**Avis sur la mise en compatibilité du  
PLUi Sidobre Val d'Agout par déclaration de projet  
portant sur un projet de site industriel  
sur la commune de Le Bez (Tarn)**

N°Saisine : 2023-012017

N°MRAe : 2023AO87

Avis émis le 21 septembre 2023

Image de gauche : carte de hiérarchisation des enjeux environnementaux sur le site envisagé, issu du rapport de présentation- image de droite : extrait du règlement graphique sur la zone de projet et sa légende

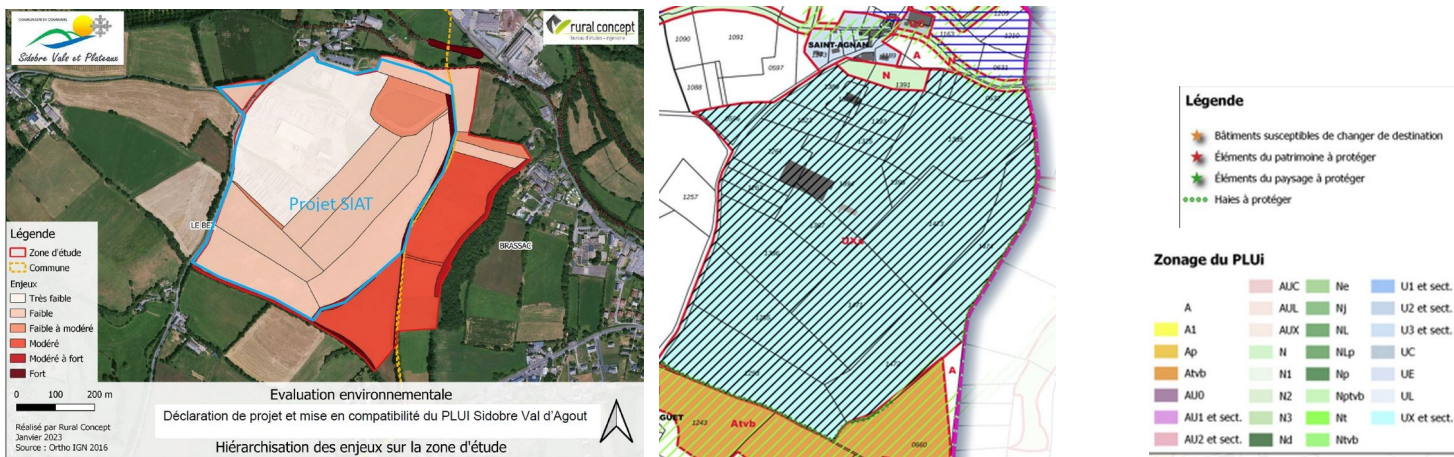
L'OAP encadre les principes d'aménagements du projet et prévoit une implantation des bâtiments les plus hauts dans la partie centrale, le retrait des constructions par rapport aux limites pour préserver les haies, la conservation des haies champêtres existantes et la plantation de nouvelles, et maintient le dispositif de rétention des eaux pluviales au nord du site. Ces règles ne seront toutefois applicables qu'en termes de « compatibilité », et non de « conformité » comme pourrait le prévoir le règlement du PLUi ; elles ne garantissent pas, par exemple, la préservation complète des haies identifiées à forts enjeux. Une telle préservation est d'autant plus importante que l'accès principal du futur site industriel est prévu près d'une haie située dans la ZNIEFF et identifiée comme à forts enjeux.

Les pièces opposables du PLUi ne protègent pas non plus le fonctionnement de la zone humide, en l'absence d'analyse plus précise. Elles n'intègrent pas non plus la recommandation, contenue dans le rapport de présentation, d'instaurer une bande tampon minimale entre le bassin de rétention et le cours d'eau.

**La MR Ae recommande de finaliser l'analyse des incidences sur les milieux naturels, en particulier sur la zone humide et sur le site Natura 2000. Elle recommande de décliner sur la base de ces compléments l'évitement et la réduction des incidences dans les pièces opposables du document d'urbanisme de manière adéquate par rapport au type d'enjeu.**
